Autorité environnementale

**Avis délibéré de l'Autorité environnementale sur
la centrale électrique du Larivot (973) et mise en
compatibilité des plans locaux d'urbanisme de
Cayenne, Matoury et Remire-Montjoly**

n°Ae : 2019-106

Figure 4 : Localisation des principales composantes du projet. Source : dossier.

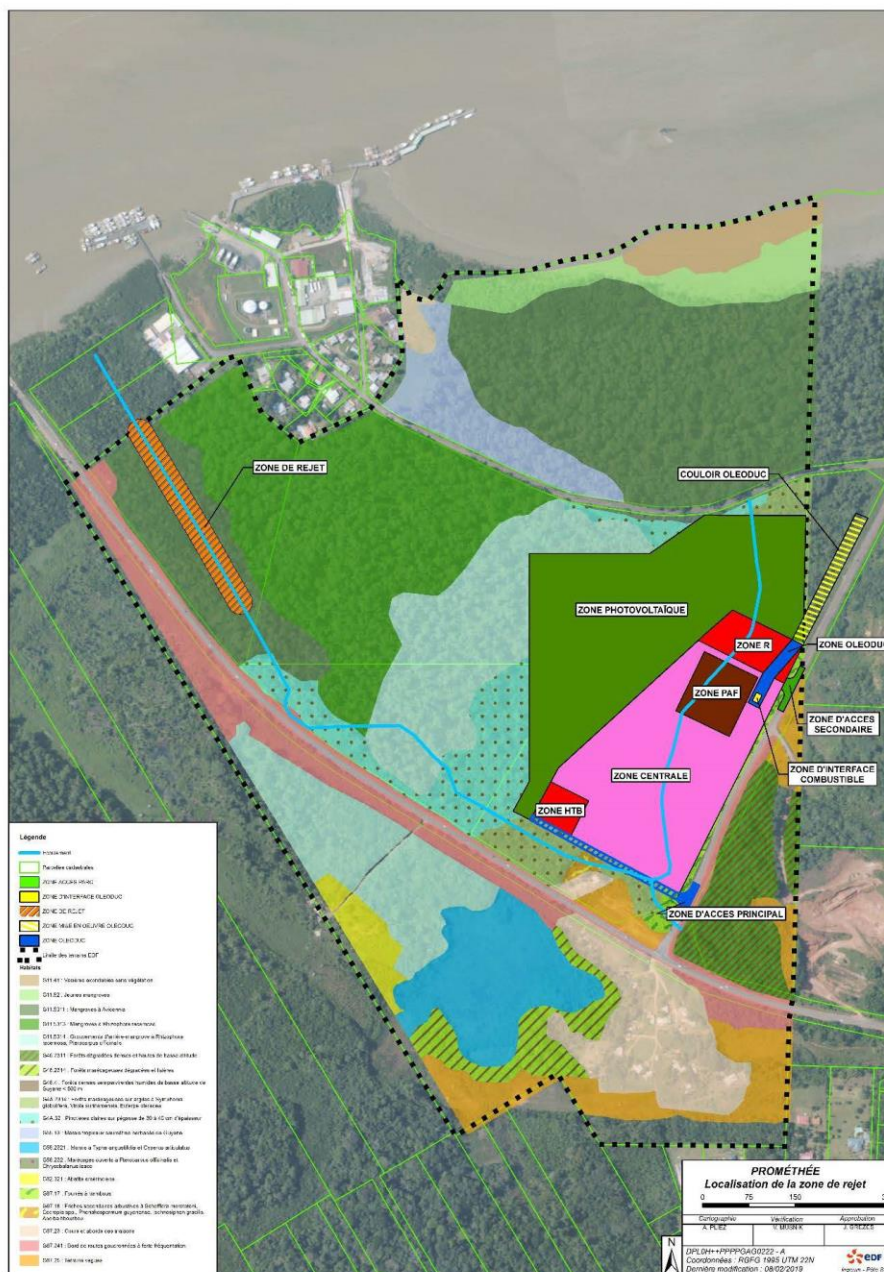
La zone de rejet envisagée est en orange hachuré, mais ni la canalisation, ni la piste n'y figurent.

Le dossier évoque plusieurs bassins (de neutralisation des effluents industriels, d'orage, de lagunage provisoire...), sans les décrire, ni les localiser précisément dans la pièce 1 (Présentation du projet).

Une « zone complémentaire de chantier » d'environ 5,6 ha est également envisagée, dans un premier temps pour le chantier de la centrale thermique, puis pour une partie de l'implantation de la centrale photovoltaïque. Toutefois, l'emprise correspondante n'est représentée qu'à quelques endroits du dossier. Elle est située au sud-ouest des emprises des centrales représentées sur la figure 3 le long de la RN1, de part et d'autre du lit de l'écoulement représenté sur la figure 4.

L'Ae recommande de préciser et prendre en compte dans l'ensemble des pièces du dossier les emprises temporaires et définitives de toutes les composantes du site du Larivot, en particulier celles nécessaires pour la phase chantier et pour la gestion des eaux.
